**Verslag huishoudelijke elektrische installatie op laagspanning en zeer lage spanning****Algemeen:**

Referentie: 009-20260907-01	Datum controle: 07/09/2026
Keurder: 009

Eigenaar:	Onbekend	EAN-code:	541448820058505654
Adres installatie:	Puttebosstraat 1, 3150 - Haacht	Nummer teller(s):	1lgz0480951298
		Distributienetbeheerder installatie:	Fluvius
Datum uitvoering installatie:	☒ Vóór 01/10/1981 ☐ Tussen 01/10/1981 en 01/06/2020 ☐ Vanaf 01/06/2020		
Type:	☒ Wooneenheid ☐ Niet-huishoudelijk ☐ PV ☐ Batterij ☐ Laadpaal

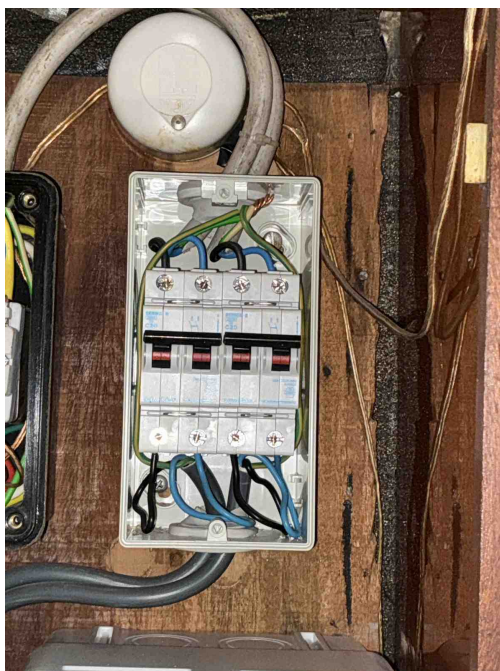
- D03** - Er is geen differentieelstroominrichting van maximum 300 mA geplaatst in het begin van de elektrische installatie van een residentieel geheel (incl. in de gemeenschappelijke delen) (Boek 1: 4.2.4.3, 4.2.4.4).
- D05** - Er is geen ondergeschikte differentieelstroominrichting van maximum 30 mA geplaatst voor de beveiliging van de ruimte(n) die een badkuip en/of douche bevatten (Boek 1: 4.2.4.3).
- D18** - De ondergeschikte differentieelstroominrichting van max. 30 mA bevindt zich niet onmiddellijk stroomafwaarts van de hoofddifferentieelstroominrichting (incl. gemeenschappelijke delen residentieel geheel) (Boek 1: 4.2.4.3).
- B30** - De houder van de beveiliging in een huishoudelijke ruimte is niet voorzien van aangepaste kalibreerelementen (Boek1: 5.3.5.5).

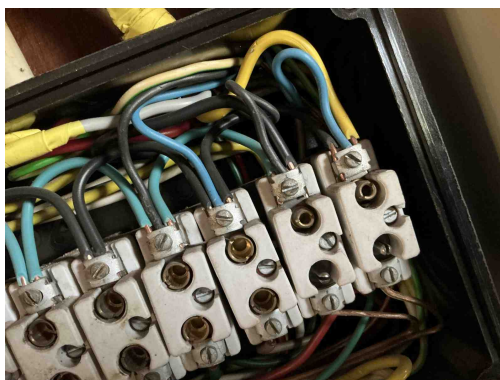
T21 - Het elektrisch materieel is niet geplaatst volgens de voorschriften van de fabrikant/ regels van goed vakmanschap . (Boek 1: 1.4.1.3)

Opmerking: Ophanging vijzen niet afgedekt, meerdere geleiders aangesloten op een aansluiting klem voor max twee

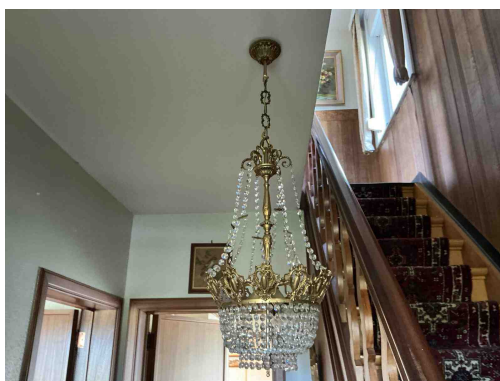
T21 - Het elektrisch materieel is niet geplaatst volgens de voorschriften van de fabrikant/ regels van goed vakmanschap . (Boek 1: 1.4.1.3)

Opmerking: Ophanging vijzen niet afgedekt, meerdere geleiders aangesloten op een aansluiting klem voor max twee

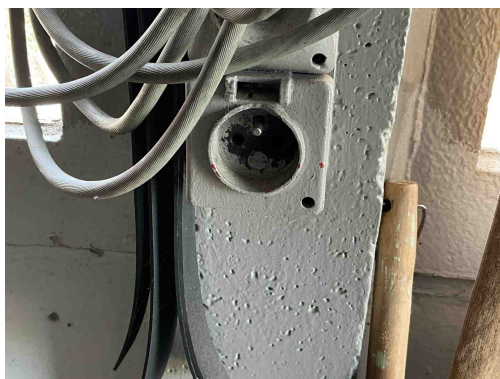
Klasse 0 is verboden
Opmerking: Algemeen,...

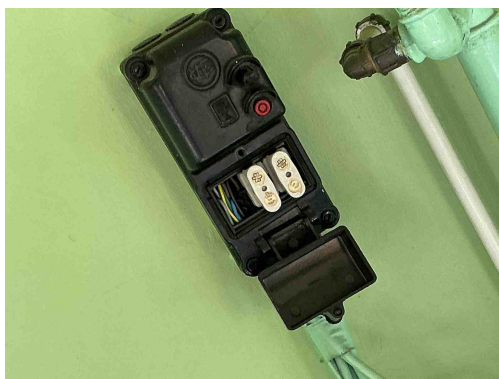
T11 - De contactdozen waarvan de toegekende stroomsterkte maximaal 16A en de toegekende spanning maximaal 250V bedraagt en niet bedoeld zijn voor de voeding van een of meerdere verbruikstoestellen voor een specifiek doel en niet geplaatst zijn in of op schakel- en verdeelborden, beschikken niet of IPXX-D (incl. gemeenschappelijke delen residentieel geheel) (Boek 1: 4.2.2.3/5.3.5.2).

T23 - Het elektrisch materiaal is beschadigd. (Boek 1: 1.4.1.3).

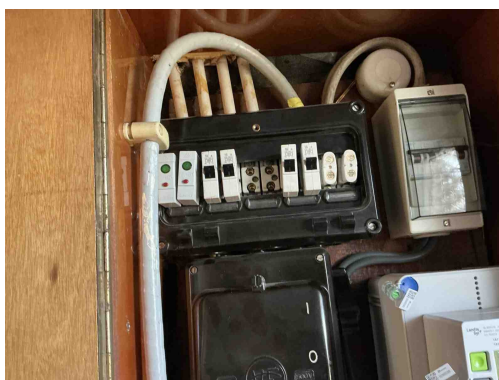
T11 - De contactdozen waarvan de toegekende stroomsterkte maximaal 16A en de toegekende spanning maximaal 250V bedraagt en niet bedoeld zijn voor de voeding van een of meerdere verbruikstoestellen voor een specifiek doel en niet geplaatst zijn in of op schakel- en verdeelborden, beschikken niet of IPXX-D (incl. gemeenschappelijke delen residentieel geheel) (Boek 1: 4.2.2.3/5.3.5.2).

A20 - Er bevindt zich een contactdoos zonder beschermingsgeleider in de elektrische installatie. Deze is niet geplaatst achter een differentieelstroombeschermingsinrichting met grote (max. 30mA) of zeer grote (max. 10mA) gevoeligheid.

B30 - De houder van de beveiliging in een huishoudelijke ruimte is niet voorzien van aangepaste kalibreerelementen (Boek1: 5.3.5.5).

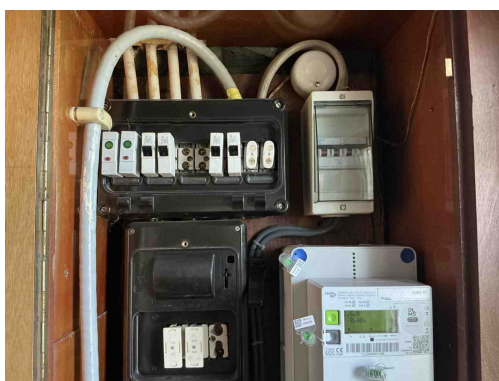
D08 - De nodige markeringen op de beveiligingstoestellen ontbreken of zijn onleesbaar (Boek 1: 5.3.5.5).

B01 - De metalen deur van het elektrische verdeelbord met montage van elektrische toestellen is niet verbonden met een beschermingsgeleider (Boek 1: 5.3.6.2).

Beschrijving kringen ontbreken
